**„Muzeum regionu Valašsko, p.o. - zámek Kinských ve Valašském Meziříčí – vybudování depozitářů a expozic“**

**Z m ě n o v ý l i s t**

číslo: **ZL č. 1**

**„Soubor oceněných změn stavby č. 1.1 až 1.8“**

Číslo ZL: 4 10.09.2020 10.09.2020  
 Revize: v05  
 Popis: Dodatečné bourání a budování nových stropů v přístavbě

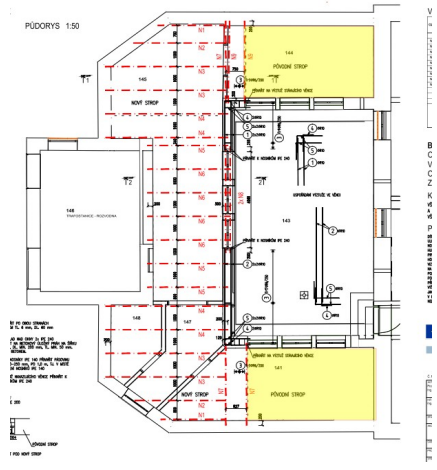
#### **Změna č. 4 Stropy v přístavbě ( místnosti č.141 a 144)**

- Při demoličních pracích, nebylo možno odstranit pouze, projektem navrhované, betonové spřažení hurdiskového stropu, protože hurdisky v této původní skladbě, nebyly odděleny dilatační separační vrstvou, ale přímo nadbetonovány. Vzhledem k velké degradaci stávajících ocelových „I“ nosníků byly tyto vyměněny za demontované ocelové nosníky ze 3. NP. Provedení je v souladu s PD dle skladby SH3n05. Součástí je i oprava atik (nadbetonování, srovnání zvětralých částí). Technický stav byl zjištěn po odstranění střešní krytiny nad dílami). Viz bod 10.6 z KD č. 10

**Změna č. 4 Stropy v přístavbě** – podloženo výkresem nového stropu v jednopodlažní přístavbě č.D. 1.2.14

- Odbourání původních stropních konstrukcí
- Demontáž původních degradovaných nosných válcovaných I profilů
- Doplnění nosných I profilů vč. vysekání potřebných kapes a jejich zpětné zapravení
- Doplnění hurdiskových stropních prvků
- Vložení separační folie
- Spřažení betonovou směsí
- Dobetonování polystyren betonem
